# 改善箇所説明図

C600 Sport

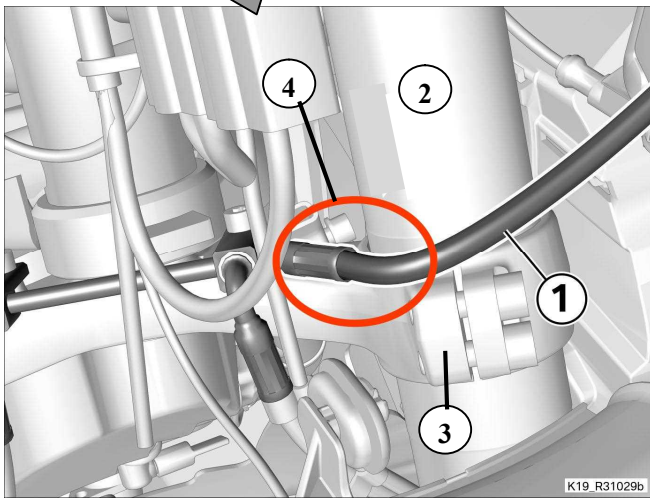
フロントブレーキホースにおいて、ブレーキホースを保護するカバーの材質及び、保護カバーの長さが不適切なため、ハンドル操作によって、保護カバーが支点となり、ブレーキホースに負荷が掛かるものがある。そのため、そのまま使用を続けると、繰り返しの負荷によりブレーキホースが損傷し、最悪の場合、ブレーキオイルが漏れ、制動力が低下するおそれがある。

全車両、対策品のブレーキホースに交換する。

ブレーキホースに白ペイントマークを付ける(図示とおりに)
